II MODIFICACIÓN DE ESTUDIO DE IMPACTO AMBIENTAL YANACOCOA

LEVANTAMIENTO DE OBSERVACIONES SENACE

Prepared for:
Minera Yanacocha S.R.L.

Prepared by:
STANTEC PERU S.A.

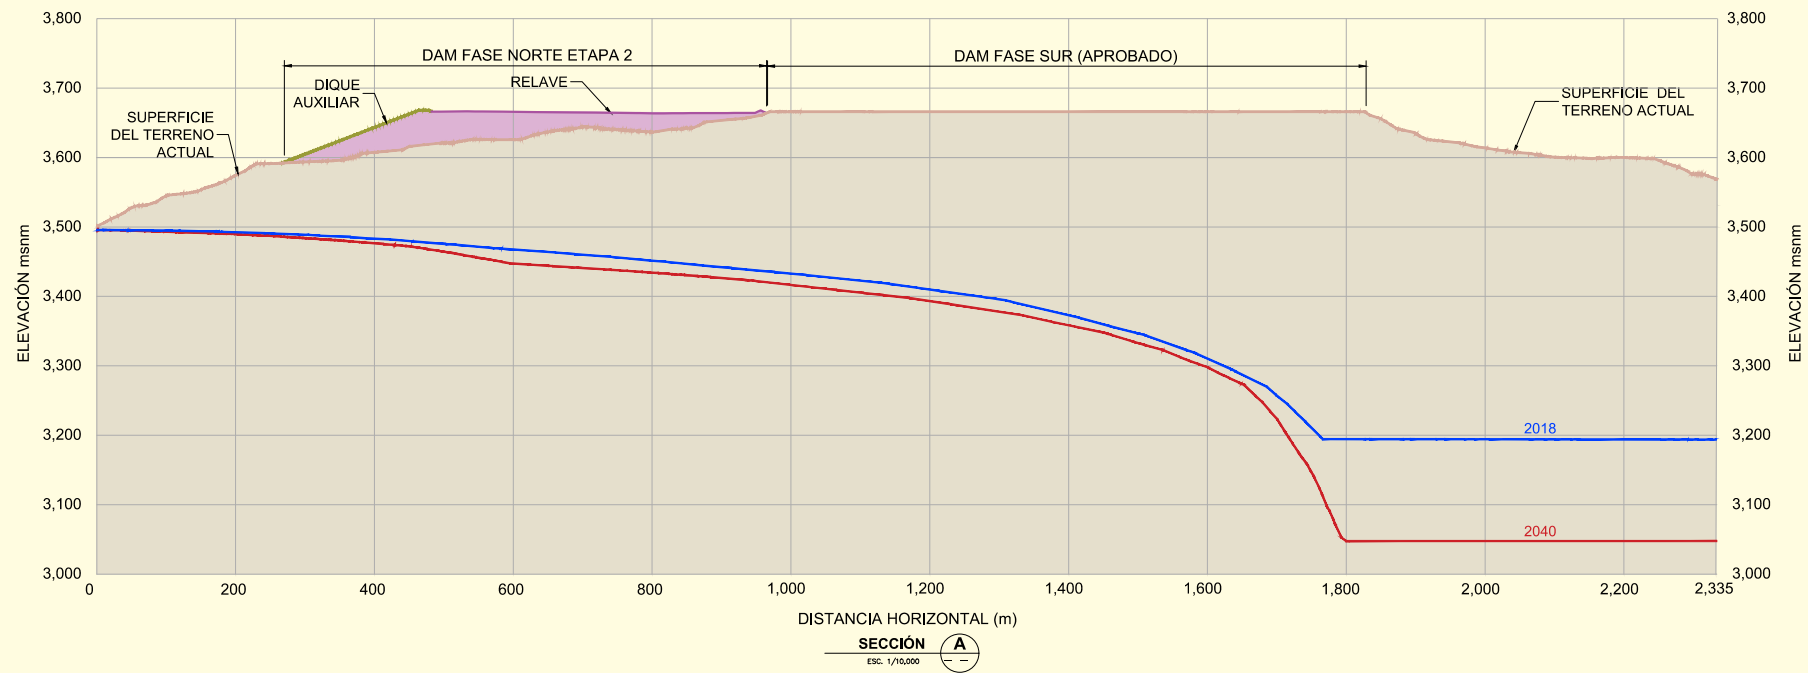
Se requiere que el Titular presente el perfil hidrogeológico de donde se ubicara el depósito de Arenas de Molienda (DAM), en donde se muestre el descenso del nivel piezómetro de tal forma que en este sector se pueda corroborar lo indicado en el ítem 2.7.1.1.2.

Respuesta:
